DĖL ATSAKYMŲ Į TIEKĖJŲ KLAUSIMUS

2017 m. rugpjūčio 2, 3 dienomis Įgaliotoji perkančioji organizacija Centrinės viešųjų pirkimų informacinės sistemos (CVP IS) priemonėmis gavo paklausimus dėl pirkimo „T. Narbuto - Saltoniškių gatvių lietaus nuotekynės rekonstrukcija su valyklos ir taršos monitoringo mazgo įrengimu“ dokumentų paaiškinimo. Pateikiami atsakymai į šiuos klausimus:

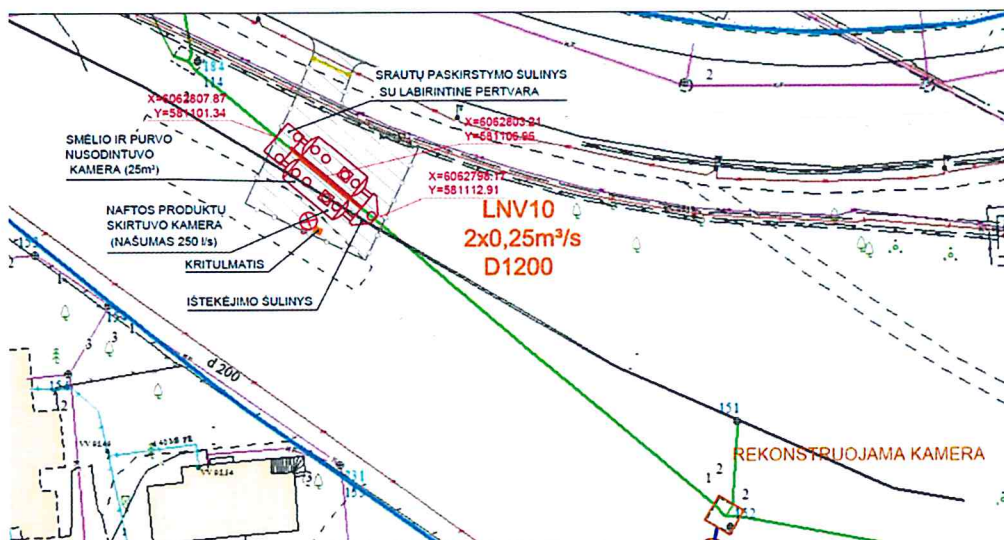
Pirkimo dokumento IV skyriaus „Darbų kainų žiniaraštis“ Eil. Nr. 2.3 nurodyta „Lietaus nuotekų tinklai DN1200, įskaitant žemės darbus, dangų ardymą ir atstatymą, valymą, TV diagnostiką“. Priešprojektiniuose pasiūlyimuose DN1200 lietaus nuotekų tinklai nėra numatyti (išskyrus lietaus nuotekų valymo įrenginiams pajungti, bet ši pozicija, manome, yra įvertinta Eil. Nr. 2.12). Prašome patikslinti, ar tikrai Rangovui reikės įrengti DN1200 lietaus nuotekų tinklus. Jei taip, prašome nurodytų jų vietą bei numatomą kiekį.

DN 1200 mm vamzdis yra numatytas apvedimo linijai prie valymo įrenginių sistemos LNV10. DN1200 mm vamzdis schemoje pažymėtas raudonai (schema pridedama).
